Bilag 7 Forslag til ændring

Høringen har ikke givet anledning til ændringsforslag fra forvaltningen, men på baggrund af Teknik- og Miljøudvalgets ønske om mere begrønning langs Tomsgårdsvej foreslås en kantzone med bede til beplantning mod Tomsgårdsvej.

Tegning 6b • Kantzoner

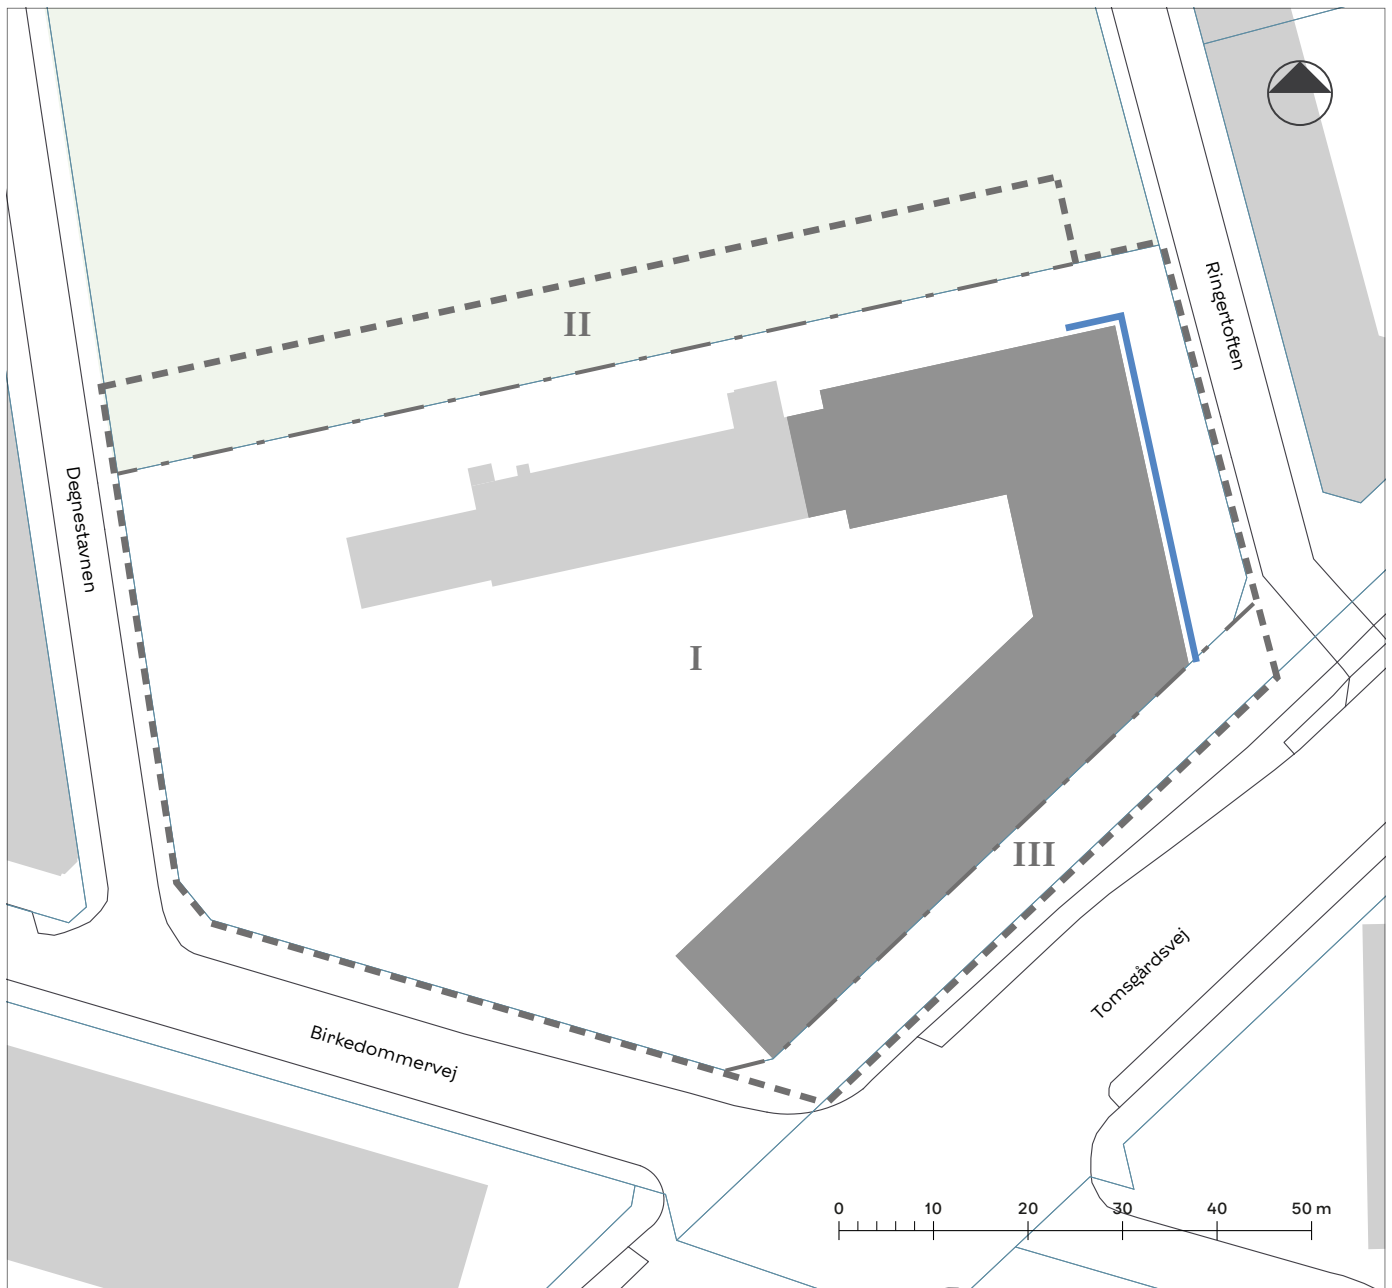
- **Lokalplanens Tegning 6b Kantzoner** tilføjes en kantzone b langs byggefeltet mod Tomsgårdsvej som illustreret på de næste sider.
- **Lokalplanens bestemmelse om kantzoner, § 8, stk. 8**, suppleres med bestemmelse for en ny kantzone b (ændringer er markeret med understregning):

Tværsnit med en cirka 3 meter dyb kantzone med bede til beplantning mod Tomsgårdsvej. Her vises eksempel med buske. Den foreslåede bestemmelse kan opfyldes med beplantning i form af facadebeplantning, buske og/eller mindre træer.

I kantzone b skal der være mindst fem bede med buske, mindre træer eller facadebeplantning. Befæstede arealer skal være i grus.

Tegning 6b • Kantzoner

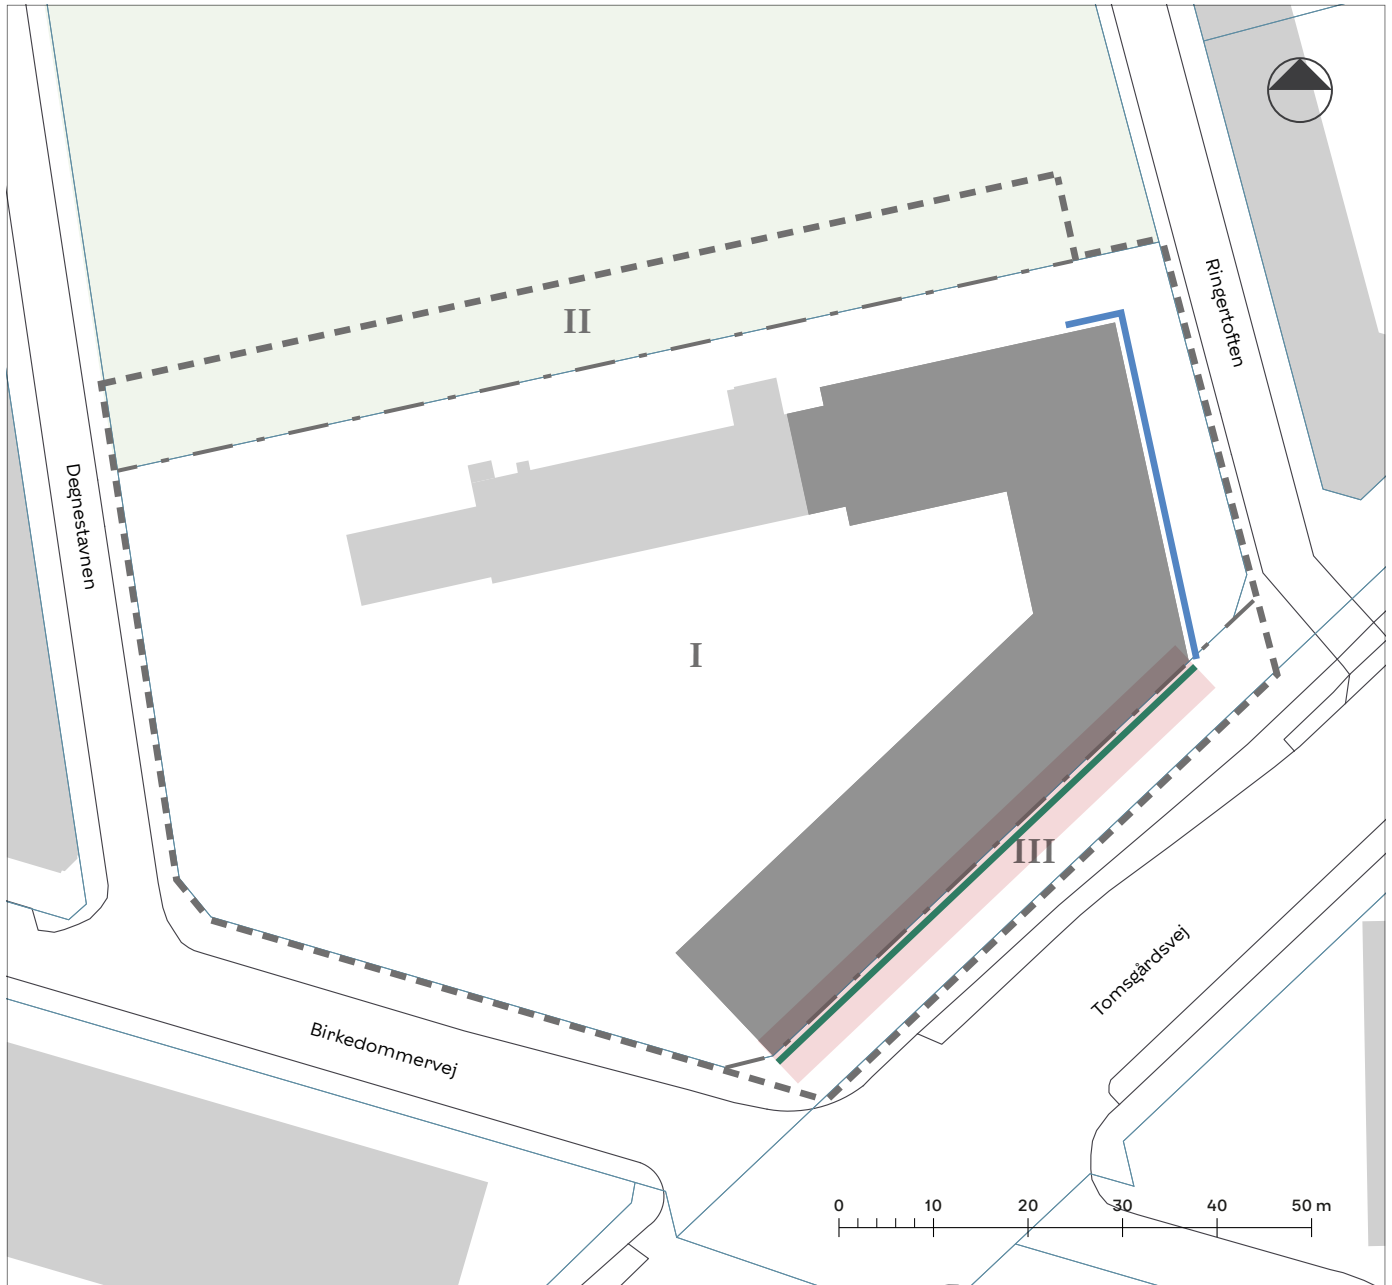
Der er plads til en cirka 3 meter dyb kantzone med bede til beplantning mod Tomsgårdsvej. Kantzonen er placeret på indersiden af den eksisterende støjskærm, som fjernes. Det betyder, at anlæg af nye bede vil påvirke de eksisterende gadetræers rodnet mindst muligt.
